**Bund
Naturschutz
in Bayern e.V.**

Ihr Zeichen 31.2-3532.1-571
vom 30.03.2006
Unser Zeichen VE-Transrapid/stgn
vom 08.06.2006

**Vollzug des Magnetschwebbahngesetzes (MBPIG); Planfeststellung für die
Magnetschwebbahn München Hauptbahnhof – Flughafen, Planfeststellung nach §§ 1
Abs. 1 und 2 Abs. MBPIG – Anhörungsverfahren
hier: Stellungnahme und Einwendung des Bund Naturschutz in Bayern e.V. (BN)**

Abb. 1: Betriebsstörung auf einer typischen S-Bahn-Strecke und der vorgesehenen Transrapidanlage im Vergleich (Zeichnung: Maximilian Dörrbecker, Quelle (u. a.) PMSB 2006)

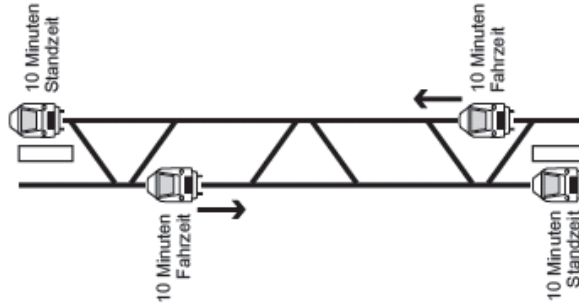
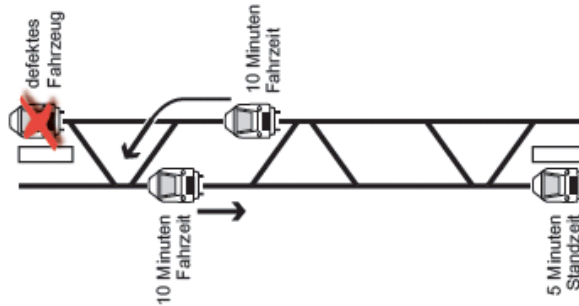
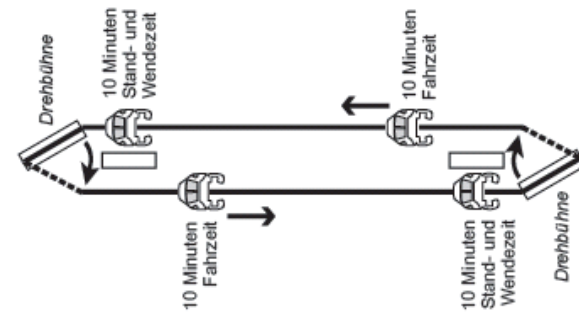
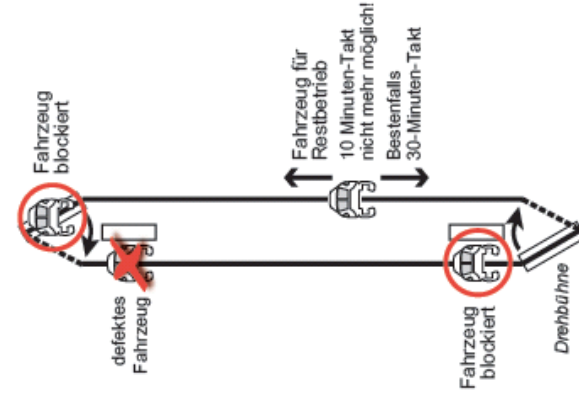
Sowohl das Fehlen von Abstellmöglichkeiten als auch die alleinige Spurwechsellmöglichkeit über Schwenkbühnen hinter den Endbahnhöfen engen die betrieblichen Möglichkeiten der geplanten Anlage stark ein. Eine spurgeführte Infrastruktur mit derart geringer Flexibilität zu derartigen Kosten ist nicht hinnehmbar - geschweige denn wirtschaftlich.

„Hohe Betriebsqualität“ und „geringe Störanfälligkeit“, wie in den Planfeststellungsunterlagen (Erläuterungsbericht, Punkt 4.4; Seite 16) behauptet, sind mit einem derart primitiven Spurplan nicht möglich. Es muß stark angezweifelt werden, daß sich ausländische Interessenten von solch einer „Referenz“-Anlage beeindrucken lassen würden.

auf der Strecke keine Weichen, da mind. 1,5 Mio. € / Stück – und somit keine Überholmöglichkeit

eine Trasse wird durch das defekte Fahrzeug auf lange Zeit komplett blockiert – auf der anderen bleibt bestenfalls ein 30-Minuten-Takt
